Avis sur la création d'une installation géothermique en basse énergie dans l'aquifère du Lias à Millau (Aveyron)

N°Saisine : 2023-011620

N°MRAe : 2023APO68

Avis émis le 23 mai 2023

Figure 2 : Localisation des points de prélèvement et de rejet des eaux de forage (source : étude d'impact)

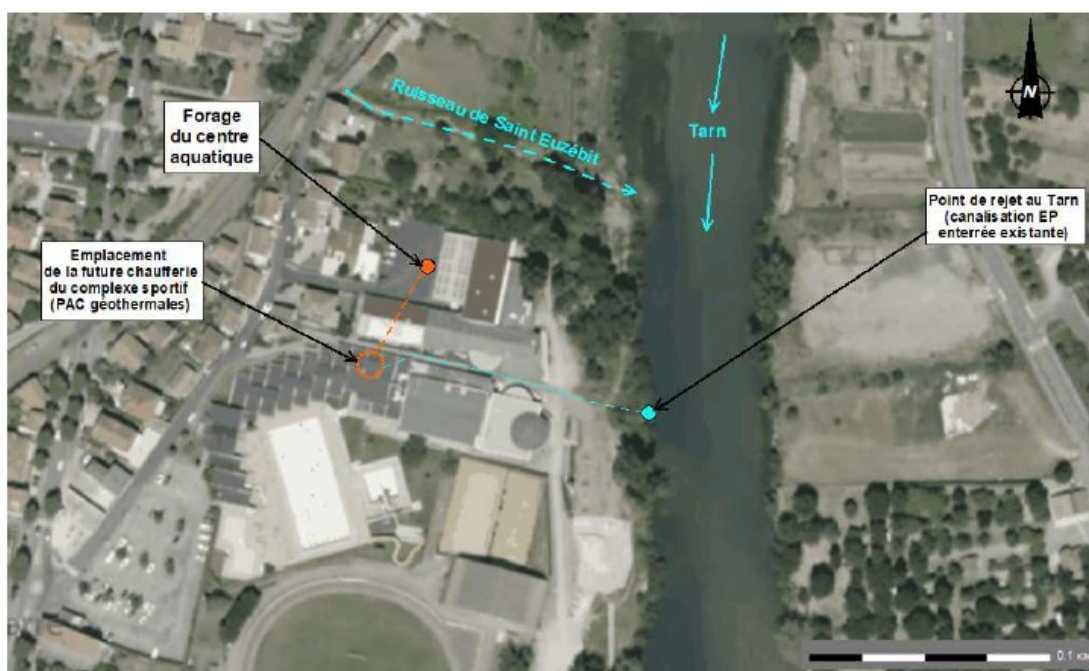
En phase exploitation, le rejet des eaux de forage s'effectue dans le Tarn via le réseau d'eau pluviale communal. Le dossier ne précise pas si ce réseau est dimensionné pour recevoir ce rejet supplémentaire et notamment aux périodes où cet ouvrage sera sollicité pour l'évacuation des eaux de pluie. En cas de sous-dimensionnement, des débordements pourront être observés.

La MRAe recommande de compléter l'étude d'impact par une analyse du dimensionnement du réseau d'eau pluviale destiné à accueillir le rejet de l'unité de géothermie. Cette analyse vise à démontrer que la capacité du réseau est suffisante pour transiter le rejet de la géothermie en plus des eaux pluviales pour lesquelles il est conçu.

Une simulation du rejet a donc été conduite en même temps que les essais de pompage. Trois campagnes de mesure en amont et en aval du point de rejet ont été réalisées afin de rendre compte de l'évolution des concentrations. La localisation des points de prélèvements n'est pas précisée. Une des campagnes a été menée en août 2021 dans les conditions maximisant l'impact potentiel :

- préciser la localisation des points de prélèvements et démontrer que les analyses réalisées sont représentatives des conditions hydrologiques du Tarn ;
- justifier l'absence de campagne d'analyse en période hivernale alors que c'est à cette période où l'impact sur la température sera le plus pénalisant (débit de rejet les plus importants et température du Tarn la plus faible).
